Direction régionale et interdépartementale
de l'environnement et de l'énergie Ile-de-France

Objet : Dossier de demande d'autorisation instruit au titre des articles L.214-1 à L.214-6 du code de l'environnement relatif au prolongement du RER E de Nanterre (92) à Mantes-la-Jolie (78) (projet EOLE) – Ouverture d'enquête publique

Prolongement du RER E de Nanterre (92) à Mantes-la-Jolie (78)

Schéma du bassin de compensation sur le site de Valène

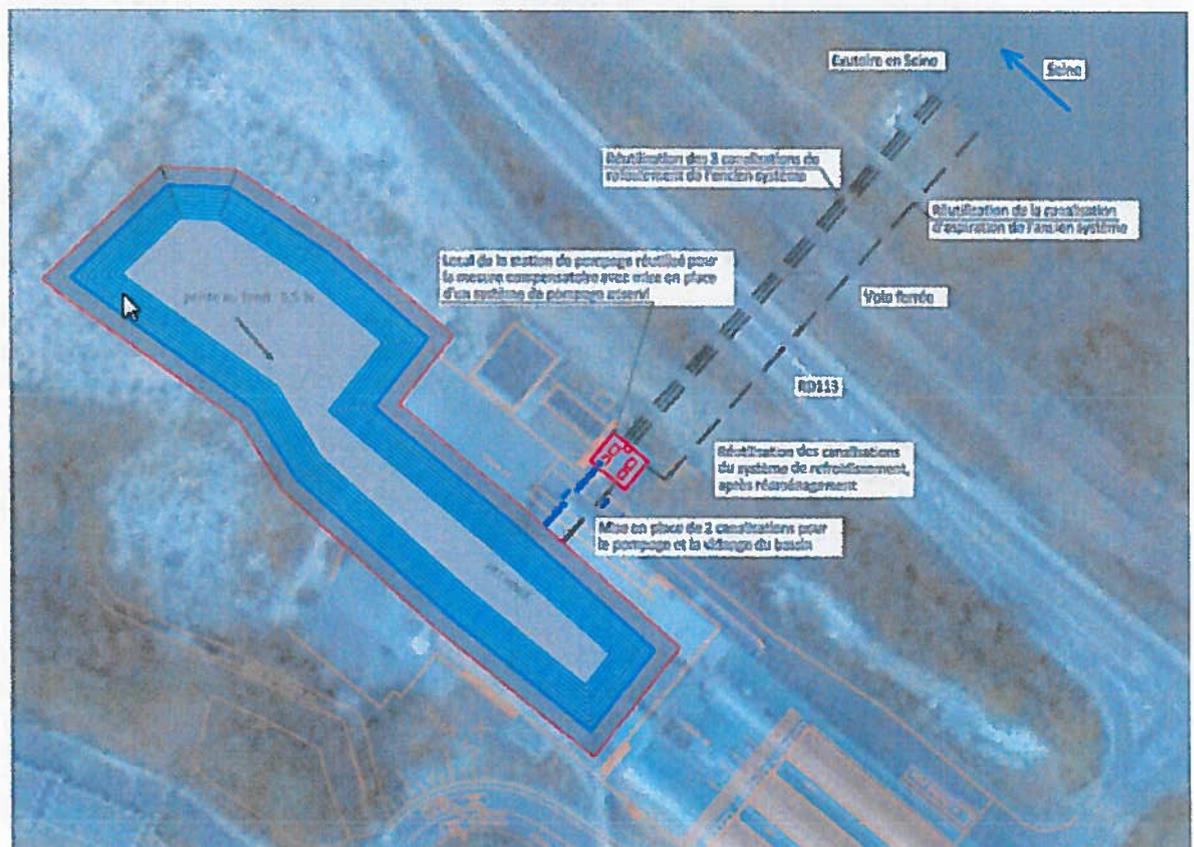
- le site de l'île de Limay (78), qui permet de compenser en volume et surface les tranches altimétriques comprises entre 17,7 et 19,5 mNGF.
- le site de l'entreprise industrielle Valène, à Guerville (78), pour les tranches altimétriques comprises entre 19,7 et 21,3 mNGF. Ce site est en zone non inondable. Le système de compensation proposé utilise un réservoir de stockage d'eau pour les incendies, relié directement à la Seine par des canalisations. De ce réservoir, une pompe asservie au niveau de la Seine refoule les volumes à compenser vers un bassin à ciel ouvert projeté (voir schéma ci-dessous) en cas de crue. Ce site de Valène sera écarté des solutions de compensation hydraulique mises en oeuvre si le site de Calcia présenté ci-dessous est retenu.

- la direction territoriale Normandie-Centre du CEREMA, qui pointe la nécessité de compensation hydraulique des remblais en lit majeur ;
- la direction départementale des territoires des Yvelines, qui demande le respect du plan de prévention des risques d'inondation de la vallée de la Seine et de l'Oise et des précisions, notamment sur le système de compensation du site de Valène ;
